OGGETTO Presentazione osservazione.

Progetto: Progetto di un impianto eolico composto da 10 aerogeneratori, ciascuno di potenza pari a 6,0 MW, per una potenza complessiva pari a 60 MW, da realizzarsi in agro del Comune di Lucera (FG), in località "PALMORI", con opere di connessione alla RTN ricadenti nel medesimo Comune.

Codice Procedura: 10562

TESTO DELLE OSSERVAZIONI

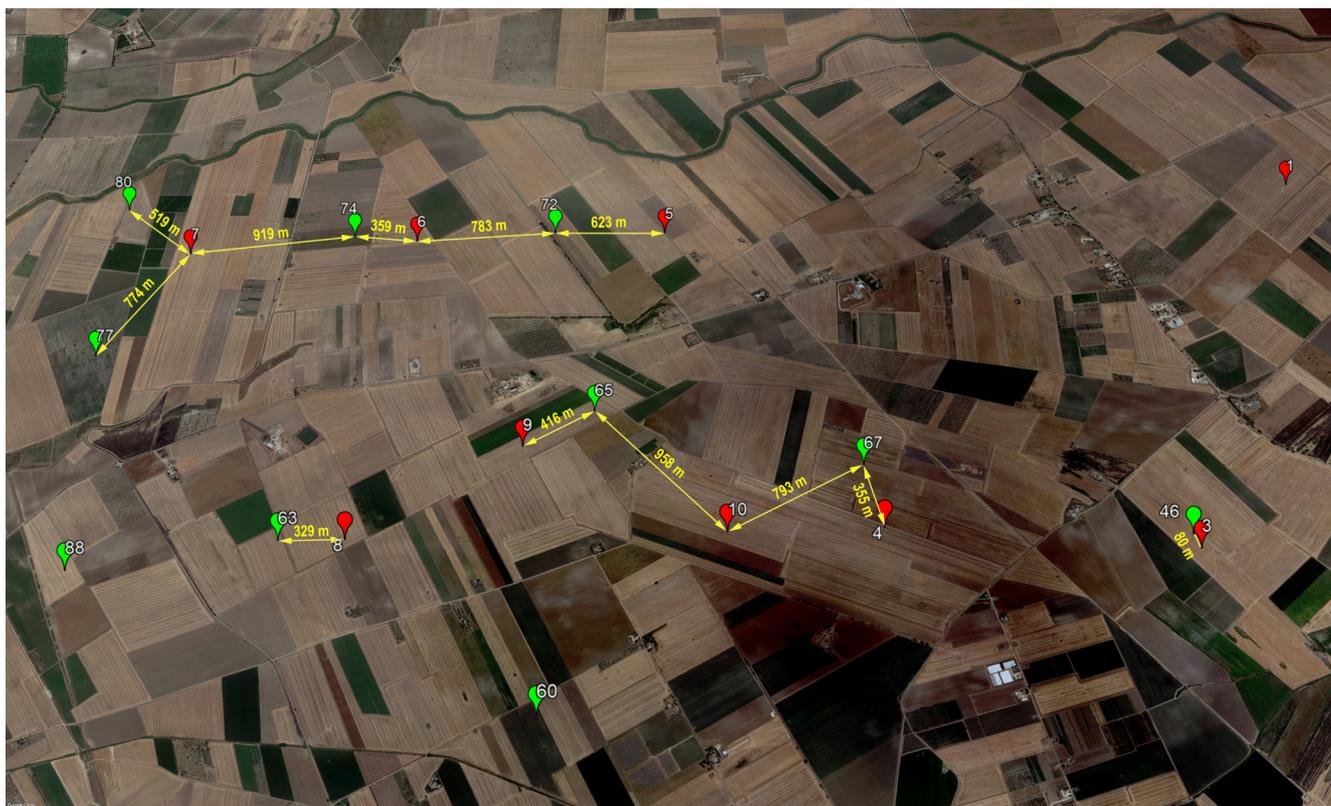
A conferma di quanto esposto si veda la TAV n° 8AP2.3 relativa al progetto ID 10562 e datata "Settembre 2023", illustrata subito in appresso, sulla base della quale la società proponente ha evidentemente basato la propria valutazione degli impatti cumulativi, la quale oltre a non riportare e considerare i suddetti tre progetti è chiaramente non aggiornata identificando, ad esempio, il progetto eolico codice "38MR5X8" ancora come "impianto con iter di autorizzazione chiuso positivamente" mentre esso è invece già costruito da ben oltre sei mesi.

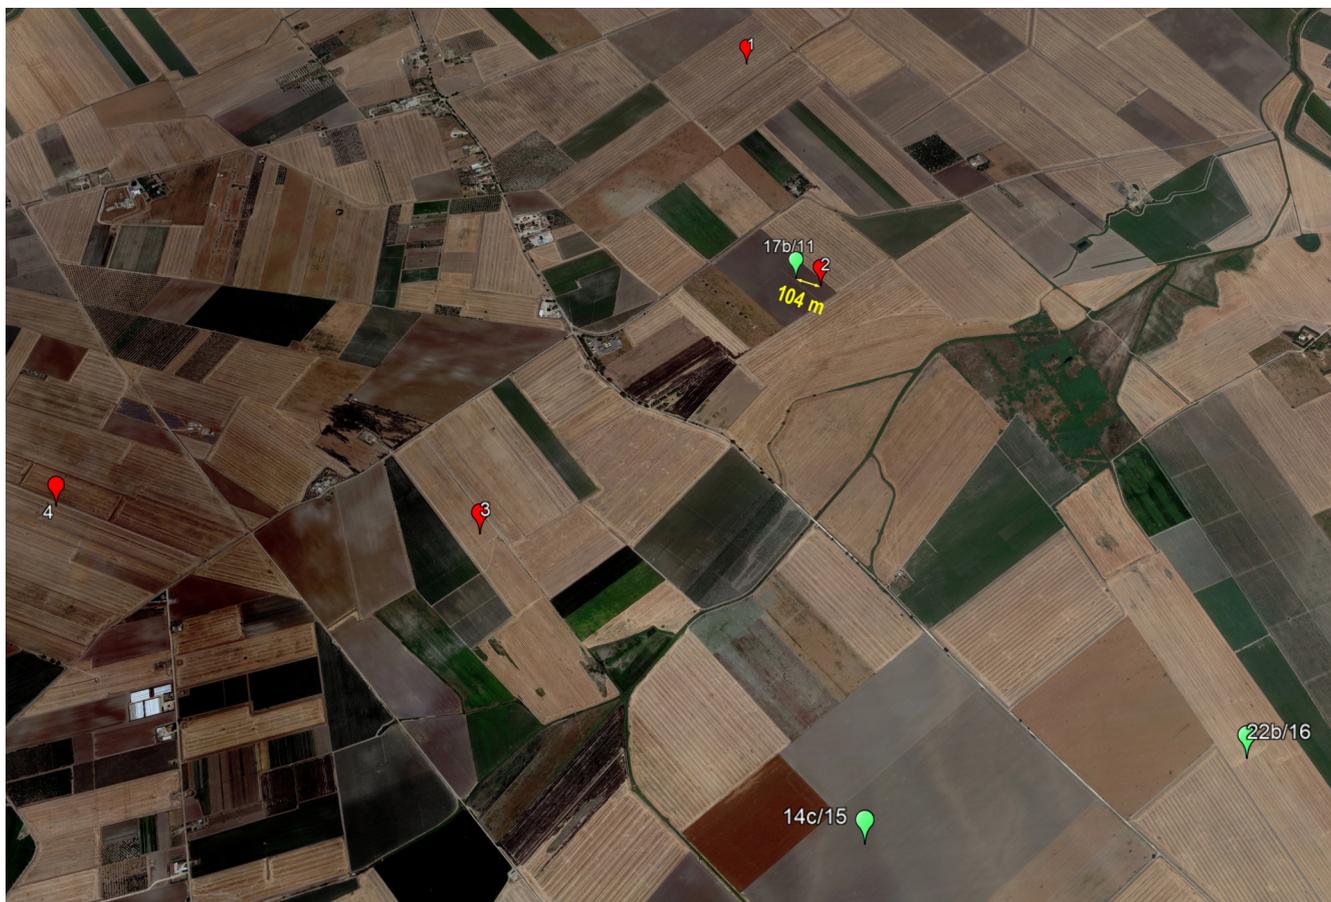
Segue illustrazione riportante le distanze più significative in termini di prossimità fra le turbine eoliche, tra il progetto ID 10562, avente le posizioni degli aerogeneratori segnalate in rosso, ed il progetto "Luceria" (ID 5877), avente le posizioni degli aerogeneratori segnalate in verde.

Sulla base delle risultanze dell'immagine planimetrica in alto si evidenziano le seguenti n. 10 interferenze:

- 1) distanza di 80 m fra la wtg 3 del progetto ID 10562 e la wtg 46 del progetto ID 5877 (minore di 3 volte il diametro del rotore degli aerogeneratori del progetto "Luceria");

- 2) distanza di 329 m fra la wtg 8 del progetto ID 10562 e la wtg 63 del progetto ID 5877 (minore di 3 volte il diametro del rotore degli aerogeneratori del progetto "Luceria");

- 3) distanza di 355 m fra la wtg 4 del progetto ID 10562 e la wtg 67 del progetto ID 5877 (minore di 3 volte il diametro del rotore degli aerogeneratori del progetto "Luceria");

- 4) distanza di 359 m fra la wtg 6 del progetto ID 10562 e la wtg 74 del progetto ID 5877 (minore di 3 volte il diametro del rotore degli aerogeneratori del progetto "Luceria");

- 5) distanza di 416 m fra la wtg 9 del progetto ID 10562 e la wtg 65 del progetto ID 5877 (minore di 3 volte il diametro del rotore degli aerogeneratori del progetto "Luceria");

- 6) distanza di 519 m fra la wtg 7 del progetto ID 10562 e la wtg 80 del progetto ID 5877 (minore di 3 volte il diametro del rotore degli aerogeneratori del progetto "Luceria");

- 7) distanza di 623 m fra la wtg 5 del progetto ID 10562 e la wtg 72 del progetto ID 5877 (minore di 5 volte il diametro del rotore degli aerogeneratori del progetto "Luceria");

- 8) distanza di 774 m fra la wtg 7 del progetto ID 10562 e la wtg 77 del progetto ID 5877 (minore di 5 volte il diametro del rotore degli aerogeneratori del progetto "Luceria");

- 9) distanza di 783 m fra la wtg 6 del progetto ID 10562 e la wtg 72 del progetto ID 5877 (minore di 5 volte il diametro del rotore degli aerogeneratori del progetto "Luceria");

10) distanza di 793 m fra la wtg 10 del progetto ID 10562 e la wtg 67 del progetto ID 5877 (minore di 5 volte il diametro del rotore degli aerogeneratori del progetto "Luceria").

In virtù delle considerazioni appena illustrate, la scrivente ATS Engineering S.r.l. in qualità di società titolare dell'iniziativa e progettista dei parchi eolici "Lucera", "Orione" e "Salsola" invita la società proponente il progetto al codice procedura ID_VIP 10562 a voler verificare la compatibilità della propria iniziativa in campo eolico collocata in località "Palmori" nei confronti dei tre suddetti progetti eolici, tutti cronologicamente antecedenti, sottraendo dalla stessa ogni elemento di incompatibilità.
